RESOLUCION No.

POR MEDIO DE LA CUAL SE MODIFICA UN PERMISO DE VERTIMIENTOS Y SE ADOPTAN OTRAS DETERMINACIONES

“...3. ANALISIS DEL PERMISO - OBSERVACIONES

A continuación, se presenta el mapa de determinantes ambientales por el POMCA del Río Negro:

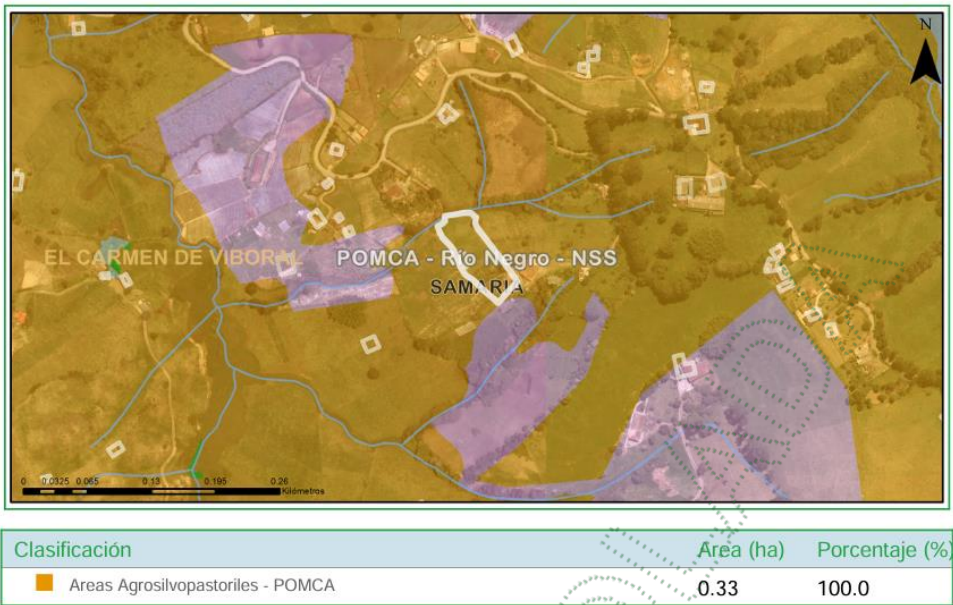
Se observa que la actividad educativa se sigue desarrollando en zonas de uso múltiple y agrosilvopastoril, donde es permitida.
